改善箇所説明図

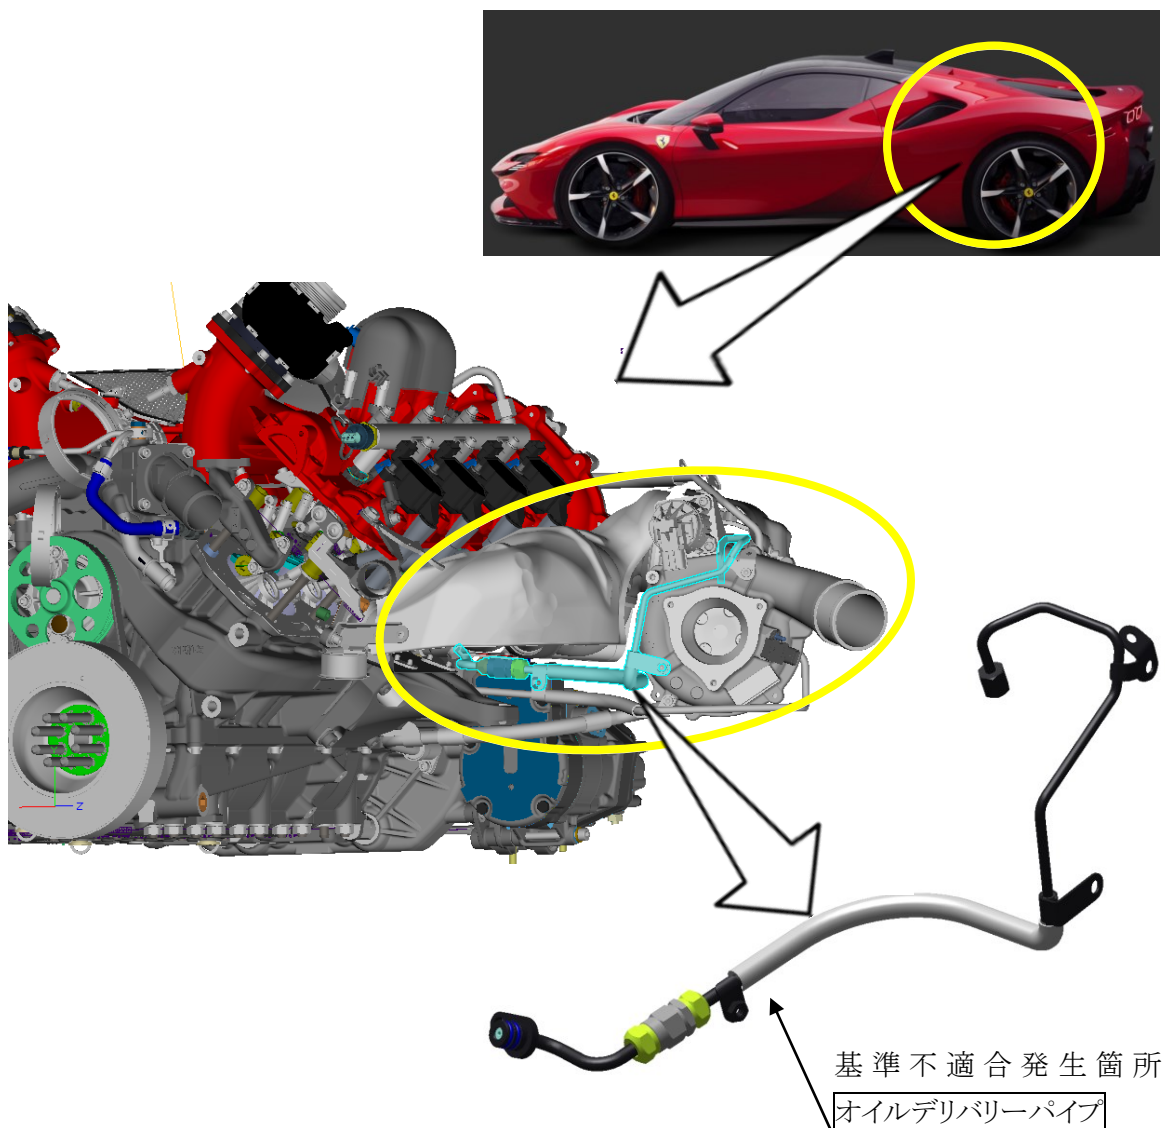
不具合の内容

ターボチャージャーのオイルデリバリーパイプにおいて、製造管理が不適切なため、パイプ成形時に規定値を満たしていないものがある。

そのため、規定値を満たしていない部分から亀裂が発生し、オイルが漏れ、最悪の場合、火災に至るおそれがある。

改善の内容

全車両、オイルデリバリーパイプを良品に交換する。

注: は、交換部品を示す。

識別: 車台番号打刻の右側に黄色の識別ペイントを塗布する。
